工事計画認可申請書の一部補正について

高浜発電所第4号機

工事計画認可申請書の一部補正

【資料3 中央制御室の機能に関する説明書 別添 固定源及び可動源の特定について】

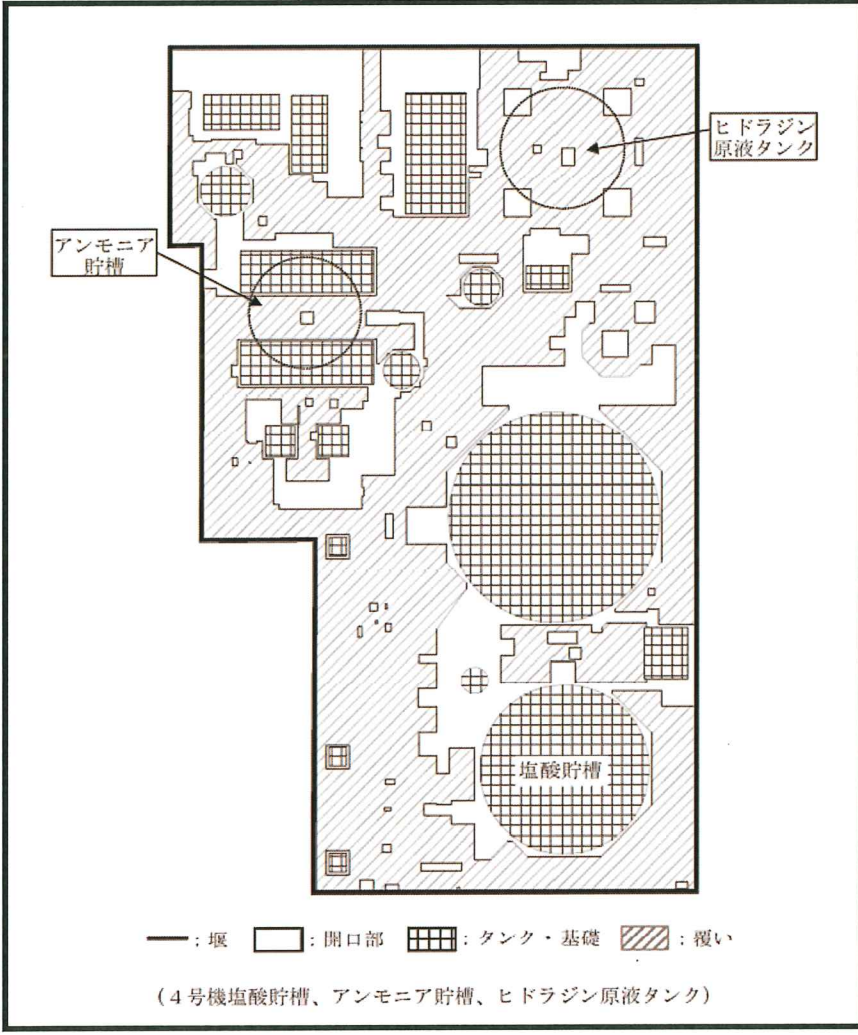
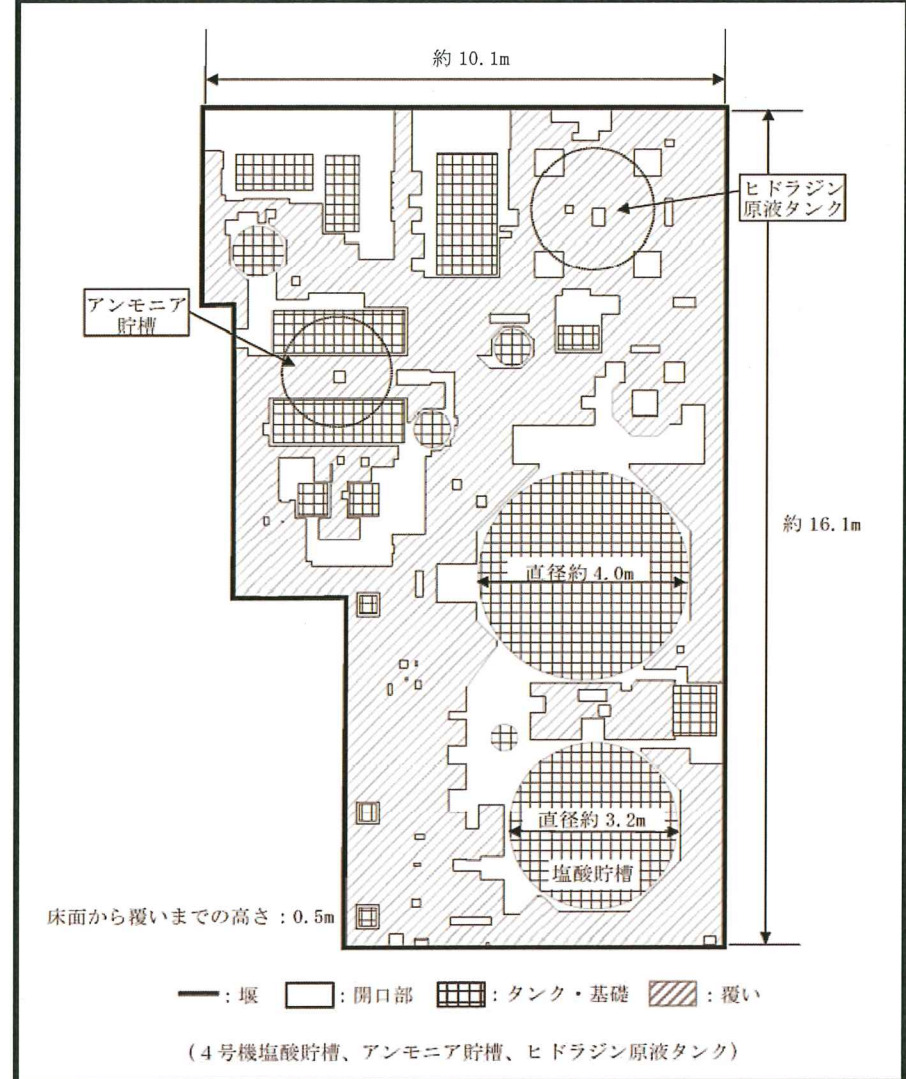
変更前	変更後	備考
 <p>アンモニア貯槽</p> <p>ヒドラジン原液タンク</p> <p>塩酸貯槽</p> <p>—: 堰 □: 開口部 田: タンク・基礎 斜線: 覆い (4号機塩酸貯槽、アンモニア貯槽、ヒドラジン原液タンク)</p> <p>第2.2-2図 受動的に機能を発揮する設備(敷地内固定源) (2/2)</p> <p>- T4-別添-15 -</p>	 <p>約10.1m</p> <p>ヒドラジン原液タンク</p> <p>アンモニア貯槽</p> <p>直径約4.0m</p> <p>直径約3.2m</p> <p>塩酸貯槽</p> <p>約16.1m</p> <p>床面から覆いまでの高さ: 0.5m</p> <p>—: 堰 □: 開口部 田: タンク・基礎 斜線: 覆い (4号機塩酸貯槽、アンモニア貯槽、ヒドラジン原液タンク)</p> <p>第2.2-2図 受動的に機能を発揮する設備(敷地内固定源) (2/2)</p> <p>- T4-別添-15 -</p>	<p>記載の適正化</p>

第 2.2-2 図 受動的に機能を発揮する設備 (敷地内固定源) (1/2)

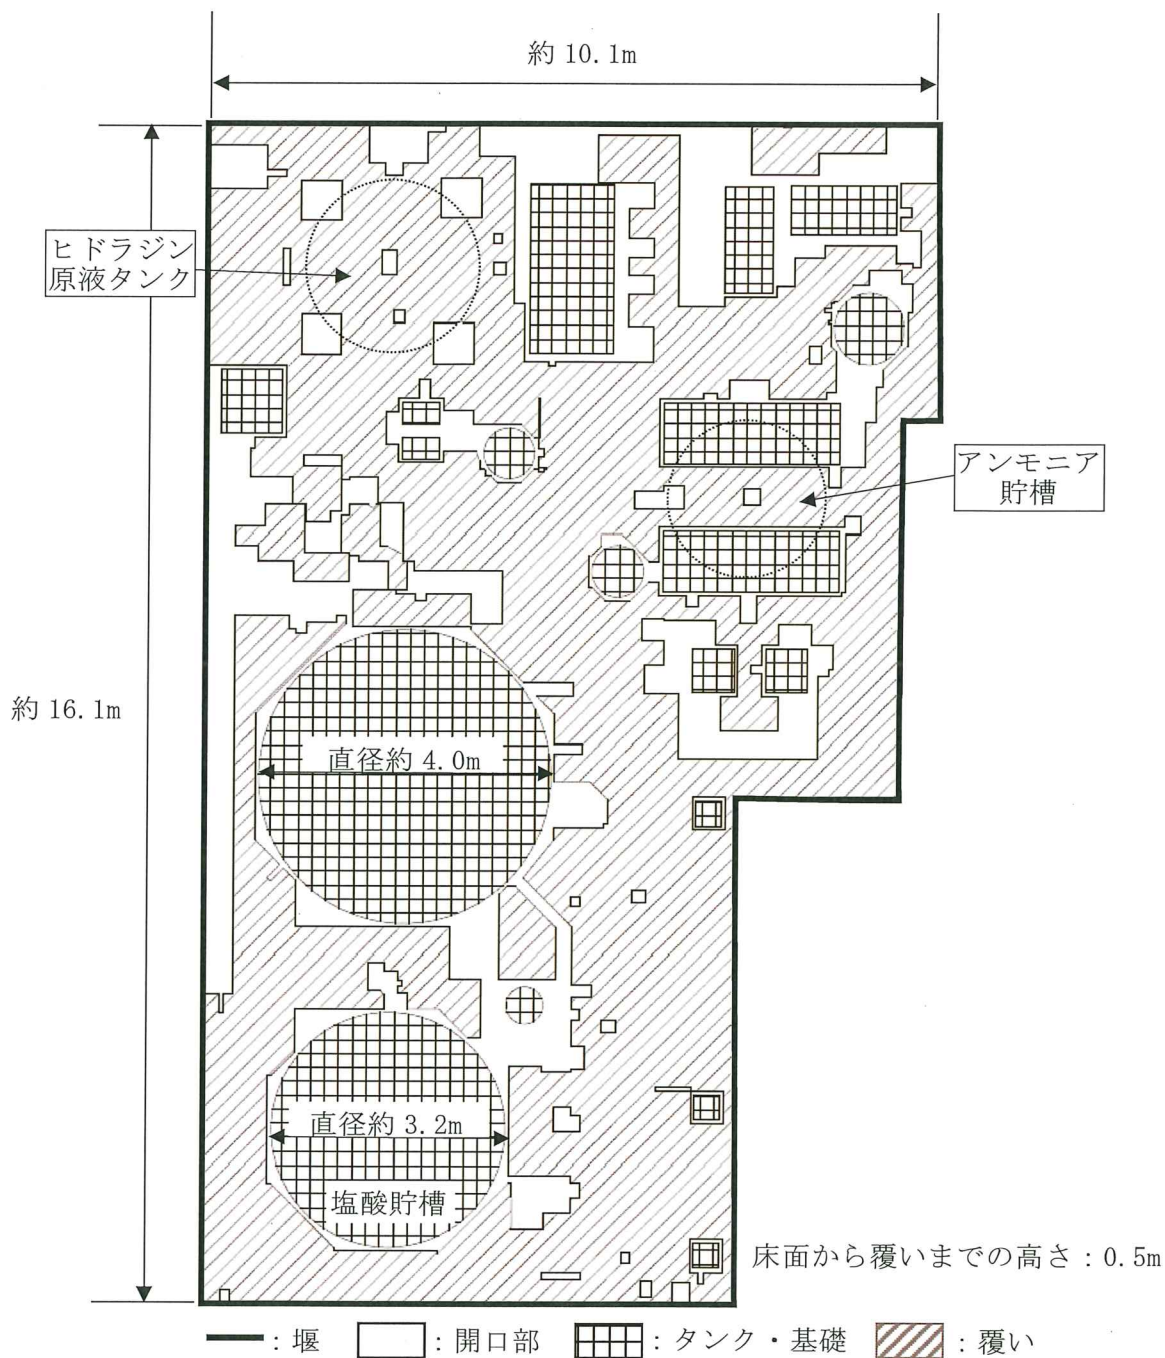
2019年12月20日付け関原発第437号にて申請した工事計画認可申請書（2020年1月30日付け関原発第499号にて一部補正）について、「資料3 中央制御室の機能に関する説明書」の記載の適正化を行うため補正する。
